INFORME DE ORIENTACIÓN DE OFICIO N° 6994-2020-CG/GRLP-SOO

"ESTADO SITUACIONAL DE LA OBRA: CONSTRUCCIÓN Y EQUIPAMIENTO DEL HOSPITAL REGIONAL DE LA PROVINCIA DE CAÑETE, METAS II, III, IV y VI"

PERÍODO DE EVALUACIÓN:
DEL 04 AL 24 DE AGOSTO DE 2020

Imágenes n.°s 01 al 14
Estado situacional de la Meta II, evidenciado en visita realizada por el Equipo de Recopilación de Información

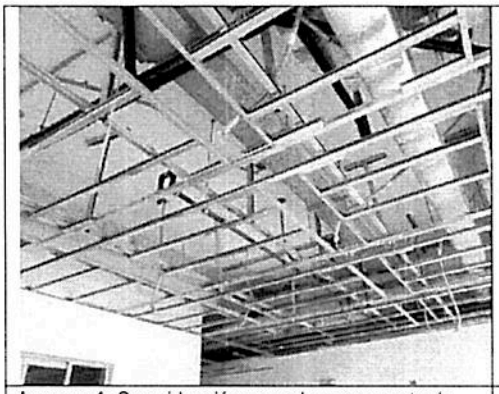
<table><tr><td>  </td><td> </td></tr><tr><td>Imagen 1: Se evidenció que en la mayor parte de los sectores no se ha implementado el falso cielos rasos.</td><td>Imagen 2: Sector donde no se inician con la instalación de estructuras para el cielo raso.</td></tr></table>

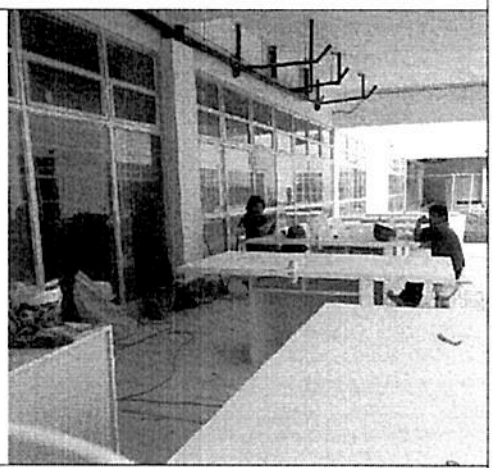
<table><tr><td>  </td><td> </td></tr><tr><td>Imagen 3: En el sector A, B, se encontraron trabajadores en el proceso de lijados de paredes para posterior pintado.</td><td>Imagen 4: Para el acceso de atención no se ha colocado piso de baldosa de concreto estampado.</td></tr></table>

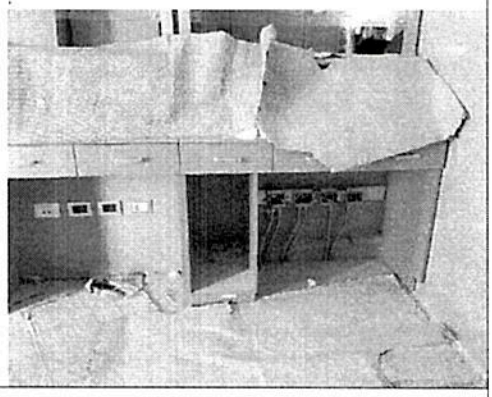
<table><tr><td>  </td><td> </td></tr><tr><td>Imagen 5: Contra zócalos de material vinílico, que se encuentran en obra, sin embargo, falta la colocación</td><td>Imagen 6: Las puertas de madera en proceso de lijado, pintura, alineación, colocación de chapas.</td></tr></table>

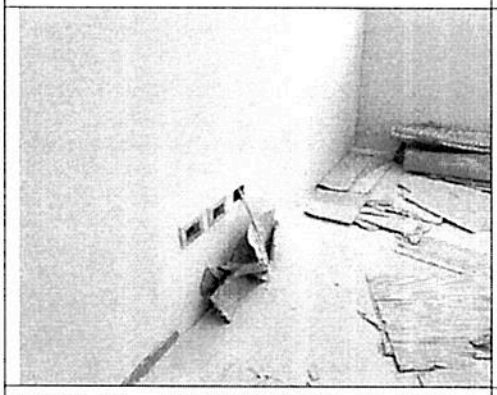
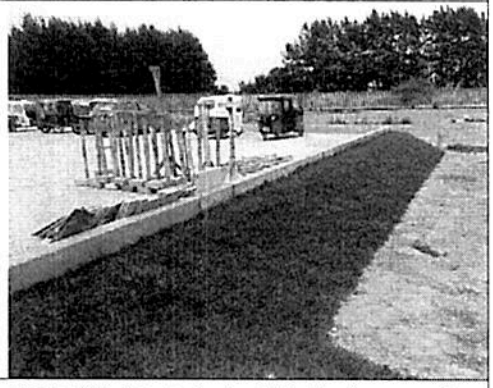
Imagen 7: En algunos ambientes destinados para el servicio de salud, ya cuenta con algunos implementos médicos.	**Imagen 8:** En el sector de atención a pacientes, se instalaron los muebles, sin embargo, falta la culminación de los accesorios para los tomacorrientes.

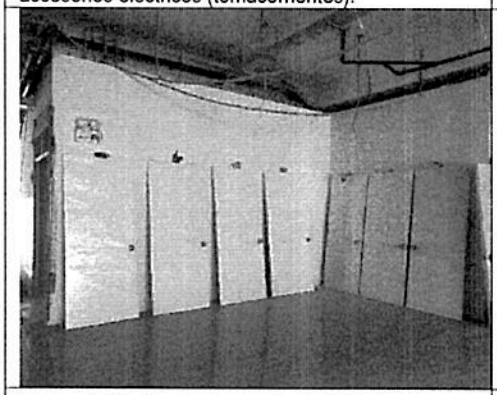
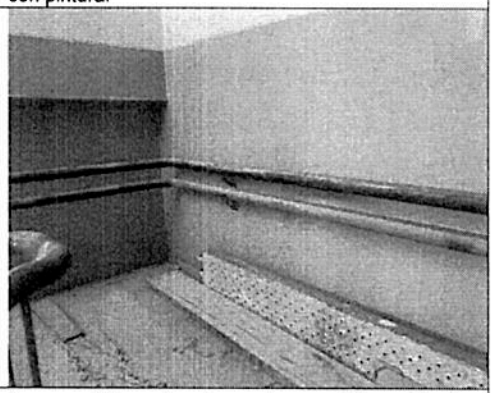
Imagen 9: Falta la instalación de sócalo y accesorios eléctricos (tomacorrientes).	**Imagen 10:** Los sardineles de jardinería, no cuentan con pintura.

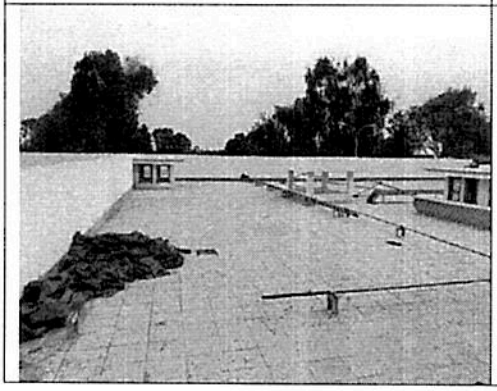
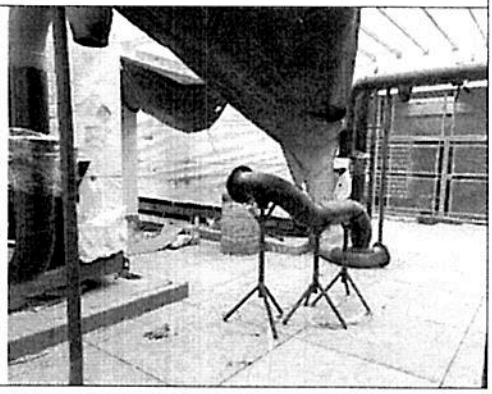
Imagen 11: Puertas de madera habilitadas para colocación.	**Imagen 12:** Las barandas metálicas de las escaleras, se encuentran instaladas, sin embargo, falta acabados

Imagen 13: Falta instalar los paneles solares y accesorios para las instalaciones de la red de agua caliente del hospital	**Imagen 14:** El equipo Chiller con condensador enfriado por aire comprimido está pendiente de ser concluido sus conexiones están expuestas y presentan corrosión.

Imágenes n.°s 15 al 17
Estado situacional de la Meta IV evidenciado en la visita realizada por la Comisión de Recopilación de Información

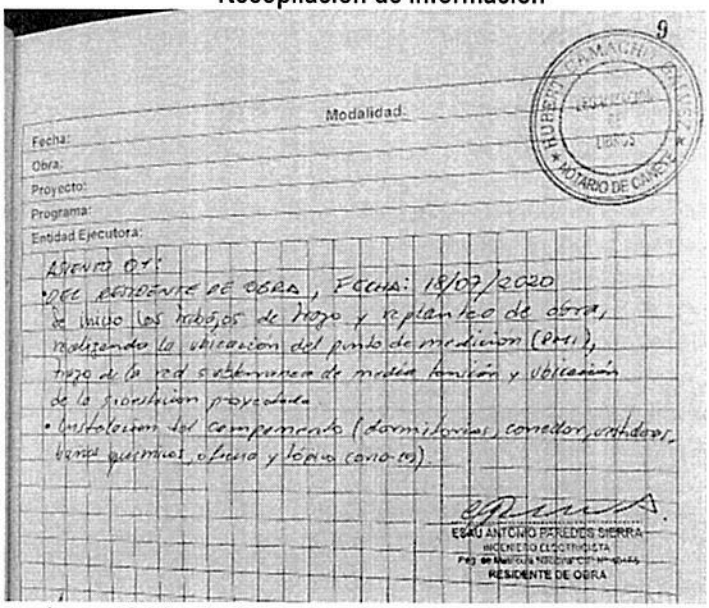
Imagen 15: En el asiento n.° 01 se indica que están en el campamento instalados, dormitorios, comedor, vestidor, baños químicos, oficina y tópico

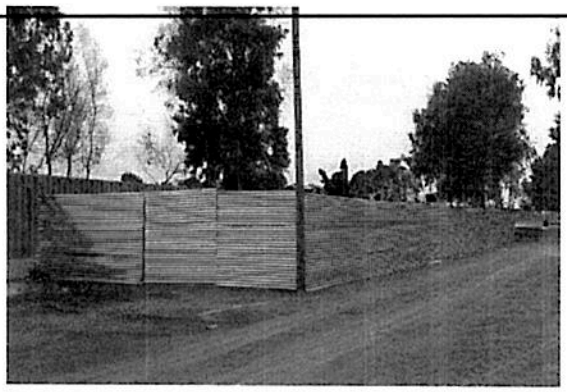
Imagen 16: Implementación general de área cercada como almacén de la obra

Imagen 17: Interior de almacén. Nótese plataforma que usarán para implementar ambientes de cumplimiento de plan Covid-19

Imagen n.° 24
Programación en el PAC de la Meta III – Pozo Tubular

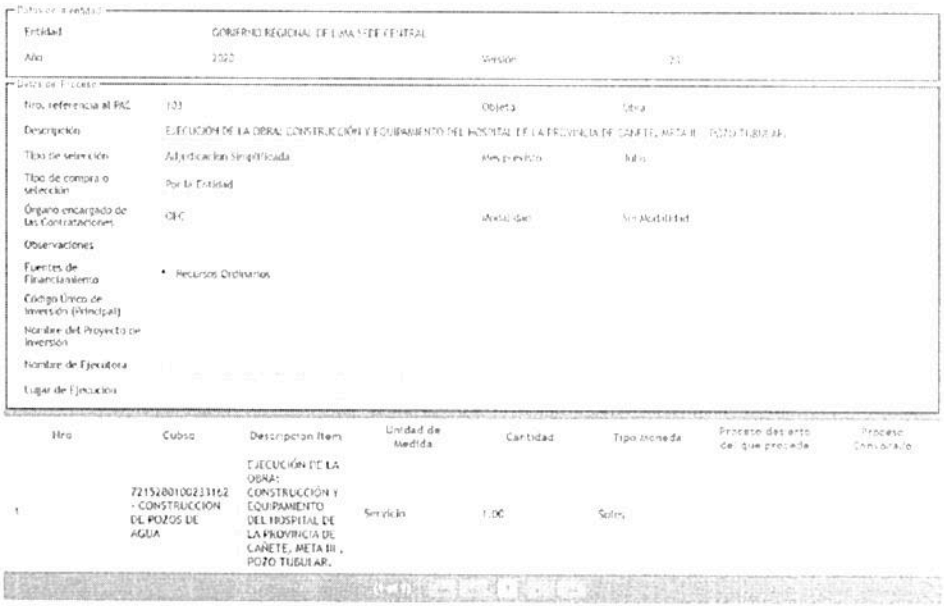
De lo antes expuesto, se evidencia que a la fecha de emisión del presente informe, la Entidad no habría realizado ningún proceso de selección sobre Meta III – "Pozo Tubular", más aún, considerando que desde octubre del 2017 se tenía previsto ejecutar dicha Meta; situación que pone en riesgo la puesta en marcha del Hospital Regional de la Provincial de Cañete, teniendo en cuenta la importancia de un sistema que sirva para abastecer de agua potable para su puesta en funcionamiento.
